Kurzgutachten zur Ermittlung des Braunkohlebedarfs bei einem Kohleausstieg bis 2030 im rheinischen Revier

Das MWIKE hat NRW. Energy 4 Climate und BET beauftragt, den benötigten Braunkohlebedarf in den Tagebauen Hambach und Garzweiler bis 2030 zu ermitteln

Die FUMINCO GmbH ist vom MWIKE angefragt worden, die von RWE vorgelegten Planungen und die daraus von RWE abgeleiteten Kohlen- und Abraumangebote für den weiteren Entscheidungsprozess einer externen sachverständigen Plausibilisierung bzw. Bewertung zu unterziehen.

FUMINCO wurde am 08.09.2022 vom MWIKE damit beauftragt, im Rahmen einer gutachterlichen Stellungnahme die durch die RWE vorgelegte neue Abbauplanung für den Tagebau Garzweiler II im Hinblick auf vier Fragestellungen zu prüfen und zu bewerten. Grundlage für die neue Tagebauplanung und den neuen Tagebauendstand ist die gutachterliche Stellungnahme "Bewertung der Auswirkungen und Konsequenzen für den Tagebau Garzweiler bei Nicht-Inanspruchnahme der ehemaligen Ortslage Lützerath" der MTC vom 31.08.2022 [MTC-1 2022] (Tagebauplanung und gutachterliche Stellungnahme) bzw. vom 12.09.2022 [MTC-2 2022] (Ergänzungsgutachten). Der Umfang der zu erbringenden Leistung wurde im Verl

Abbildung 5: Referenz-Tagebaustand mit Luftbild [MTC-1 2022], angepasst

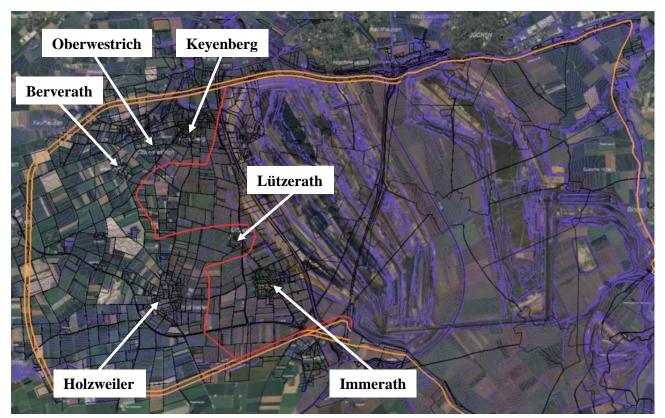
Zur besseren Orientierung wurde in Abbildung 5 (Seite 14) der Referenz-Tagebaustand mit einem entsprechenden Luftbild koordinatentreu kombiniert. Die rote Linie bildet die durch MTC entwickelte, neue Abbaugrenze vor Lützerath ab. Die teilweise parallel zueinander verlaufenden orangenen Linien zeigen die genehmigte Abbaugrenze bzw. die dazugehörige Sicherheitslinie gemäß dem Braunkohlenplan Garzweiler 1995.

Die Angaben zur Definition der Abbaugrenze innerhalb der vorliegenden MTC-Abbauplanung (alle Varianten) sind nachvollziehbar, plausibel und fachlich korrekt ermittelt worden.

Abbildung 6: Tagebauendstand (blau) mit FUMINCO-Bilanzgrenzen (schwarz) und -Teilfeldern [FUMINCO]

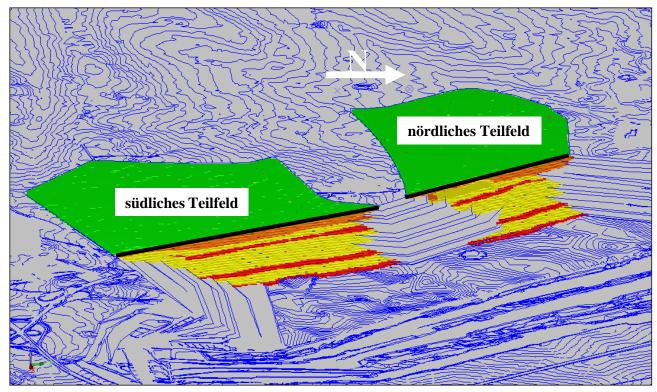
Aufgrund der kurzen Bearbeitungszeit können die Geometrien des nördlichen und südlichen Teilfeldes nur abgeschätzt werden, da die exakten Bilanzierungsgrenzen der beiden Teilfelder nicht mehr bei der RWE angefragt werden konnten. Zur Abschätzung der Volumina in den Teilfeldern werden in einem ersten Schritt die beiden Teilfelder an der Tagesoberfläche vom Rest des Tagebauendstands abgetrennt (schwarze Linien in Abbildung 6). Die so erstellten Bilanzierungsbereiche mit senkrechten Wänden werden in einem zweiten Schritt durch jeweils einen Bilanzierungsbereich mit einer Generalneigung von 1:5,1 zum Tagebau hin ergänzt. Die so entstandenen Teilfelder werden in Abbildung 6 dargestellt.

Die Angaben zur Bilanzierung der Teilfelder innerhalb der vorliegenden MTC-Abbauplanung (alle Varianten) sind in der angegebenen Größenordnung nachvollziehbar und plausibel.

Abbildung 7: Referenz-Tagebaustand (blau) mit Tagebaustand 12/2022 (rote Fläche) und Abbaugrenze (magenta) [FUMINCO]

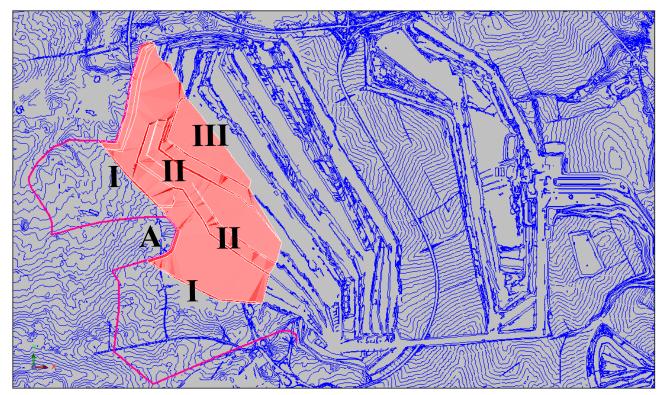
Bereits im Jahr 2022 erreicht der Tagebau Garzweiler im Bereich A die geplante Abbaugrenze, sodass in diesem Bereich kein weiterer Abbaufortschritt der obersten Sohle möglich ist. Somit kann auf den nachfolgenden Strossen nur noch durch das Steilerstellen der Gewinnungsböschungen Abbau betrieben werden. Als logische Konsequenz aus dieser betrieblichen Situation reduziert sich die Strossenbreite sukzessive, bis schließlich bei Unterschreitung der Mindestbreite kein Abbau mehr möglich ist. Tabelle 4 listet die Ergebnisse der qualitativen Massenbilanzierung auf Grundlage des geplanten Tagebaustands 12/2022 auf.

Die Angaben im MTC-Ergänzungsgutachten zur qualitativen Massenbilanz für das Jahr 2022 sind in den angegebenen Größenordnungen nachvollziehbar und plausibel.

Abbildung 8: Referenz-Tagebaustand (blau) mit Tagebaustand 12/2023 (rote Fläche) und Abbaugrenze (magenta) [FUMINCO]

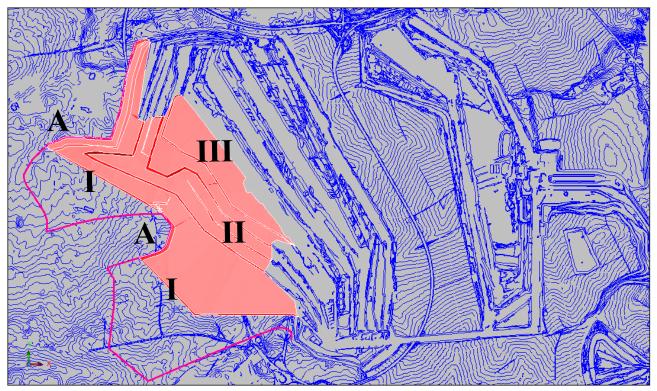
Abbildung 8 zeigt den Gewinnungsfortschritt bis Ende 2023 als rote Fläche inklusive weißer Böschungslinien auf Basis des Referenz-Tagebaustands (Stand: 24.01.2022). In den beiden Bereichen I schwenken die Schaufelradbagger in das nördliche bzw. südliche Teilfeld weiter ein. In der Mitte der Abbaufront (Bereiche II) arbeiten die Großgeräte auf einer Strossenbreite von rund 190 Meter in Schwenk- oder Parallelbetrieb. Die untersten Schaufelradbagger folgen der Abbaufront im Parallelbzw. Schwenkbetrieb (Bereich III). Der Tagebaustand 2023 erreicht in den Bereichen A die geplante Abbaugrenze.

Für das Jahr 2023 weist MTC deshalb nur eine Braunkohlenförderung in Höhe von 16 Mio. t sowie 73 Mio. m³ Abraumförderung aus. Tabelle 5 (Seite 21) listet die Ergebnisse der qualitativen Massenbilanzierung auf Grundlage des geplanten Tagebaustands 12/2022 auf.

Die Angaben im MTC-Ergänzungsgutachten zur qualitativen Massenbilanz für das Jahr 2023 sind in den angegebenen Größenordnungen nachvollziehbar und plausibel.

Abb. 1: Lage des Restsees ohne Inanspruchnahme der ehemaligen Ortslage Lützerath (Quelle: Tudeshki, 2022, Ergänzungen ahu GmbH)

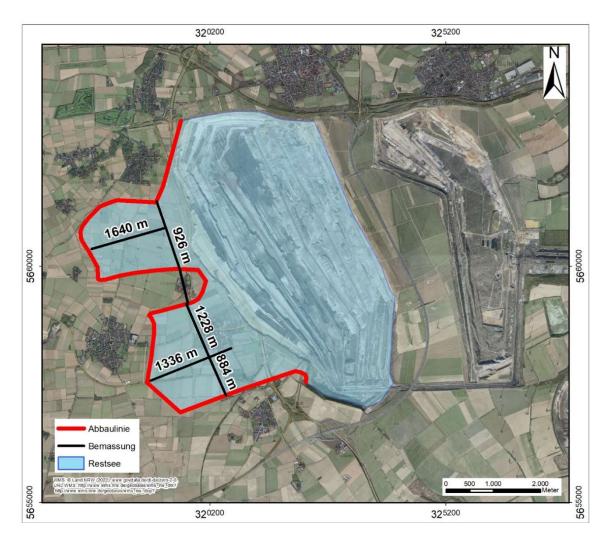
- Der Restsee wird nicht mehr tief und kompakt, sondern deutlich flacher und durch die Halbinsel Lützerath zudem in einen nördlichen und einen südlichen Arm geteilt (Abb. 1).
- Durch die Ausbildung der Halbinsel Lützerath wird die Kontaktzone zu den versauerungsempfindlichen Schichten maximiert. Gegenüber der in der Leitentscheidung 2021 geplanten Seeform vergrößert sich die Kontaktlänge zum Horizont 6D. Weiterhin verbleibt in der Halbinsel Lützerath ein größeres Volumen des Horizonts 6D stehen.
 Da das Seewasser vor allem in größeren Tiefen sauerstoffarm bzw. sauerstofffrei ist und das Seewasser auch nur begrenzt Sauerstoff aufnehmen

- Problematisch könnte allerdings die eingeschränkte Fähigkeit zur Durchmischung des Seewassers in den beiden langgezogenen Buchten sein (Abb. 1). Vor allem die nördliche Bucht würde deutlich flacher ausfallen als der geplante Restsee gemäß der Leitentscheidung 2021.

Abb. 3: Schematische Darstellung des Einbaus der verschiedenen Versauerungsklassen (Quelle: RWE Power AG)

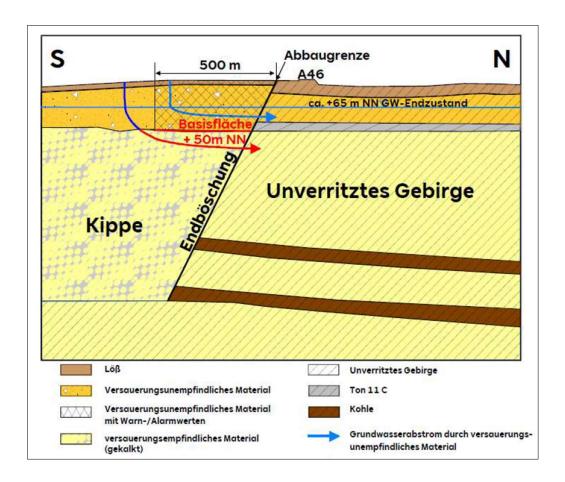
Eine Massenbilanzierung der versauerungsempfindlichen und des nicht versauerungsempfindlichen Abraummengen und die Realisierungsmöglichkeiten der geplanten Verbringung gemäß Abb. 3 erfolgt in Tudeshki (2022) nicht.

Abb. 4: Aktuelle Darstellung der Entwicklung der Zu- und Abstrombereiche aus den Kippenbereichen Garzweiler I und Garzweiler II zum Restsee im BKP (Quelle: Monitoring Garzweiler, Projekthandbuch, Kap. 10)

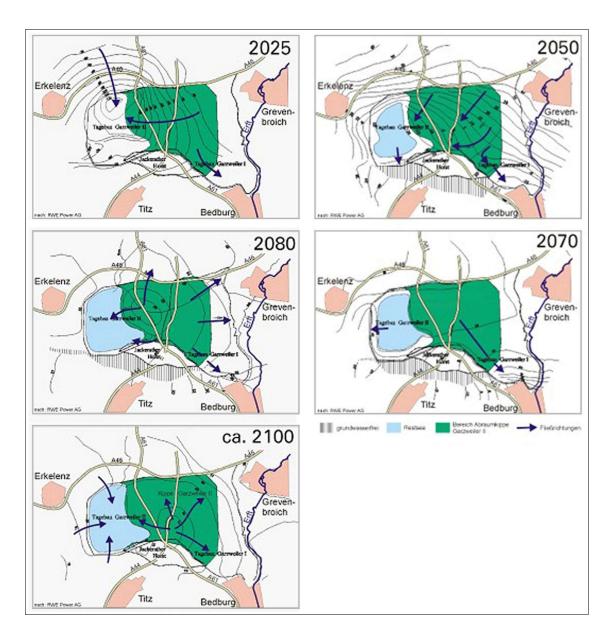
Eine Aktualisierung der Abb. 4 mit der Entwicklung der Zu- und Abstrombereiche zu einem geänderten Restsee ist bislang noch nicht erfolgt. Dies betrifft sowohl den geplanten Restsee gemäß der Leitentscheidung 2021, erst Recht aber einen nochmals deutlich veränderten Restsee mit einer Halbinsel Lützerath.

In Anbetracht der gegenüber Abb. 4 nochmals deutlich veränderten Kippen- und Restseegestaltung in Tudeshki (2022) werden sich die Abstrombereiche aus den Kippen Garzweiler I und II und auch der Kippenwasserzustrom zum Restsee sehr wahrscheinlich verändern.
